改善箇所説明図

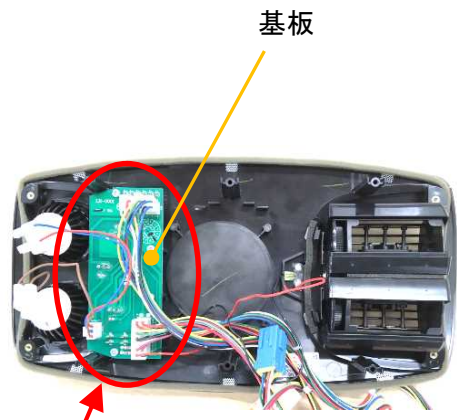
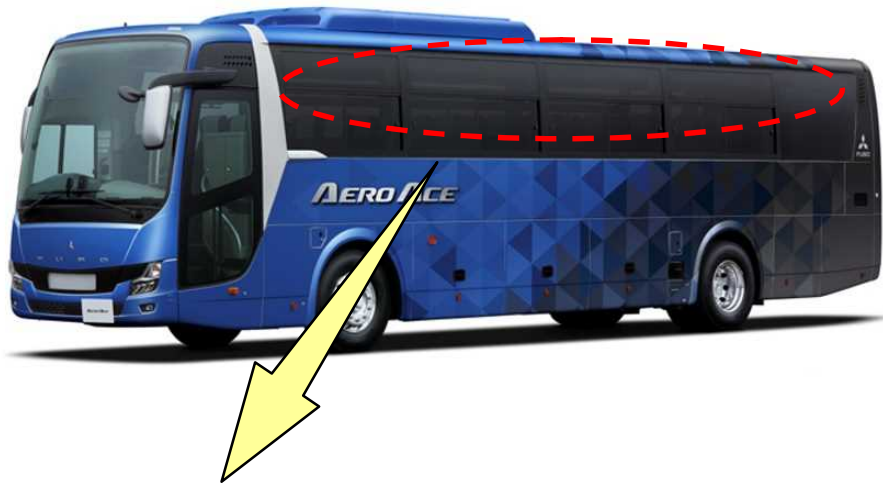
基準不適合発生箇所

大型観光バスにおいて、客席上部のサービスセット（読書灯、エアコン吹き出し口、停車ボタン、スピーカー等を装備）の基板の防水性が不適切なため、エアコンダクト内で発生したダスト状の異物を含んだ結露水が当該基板のコネクタに到達する場合があります。そのため、そのままの状態で使用を続けると、異物がコネクタ底部に蓄積されて端子間が短絡し、読書灯の不点灯や停車ボタンの誤作動等が生じ、最悪の場合、火災に至るおそれがある。

全車両、サービスセットの基板上部に被水防止カバーを追加し、基板にシリコンが塗布されていないものはシリコンを塗布すると共に、基板に繋がるハーネスの配策を変更する。

また、当該基板とハーネスのコネクタを点検し、熱による不具合が認められたものは新品に交換する。
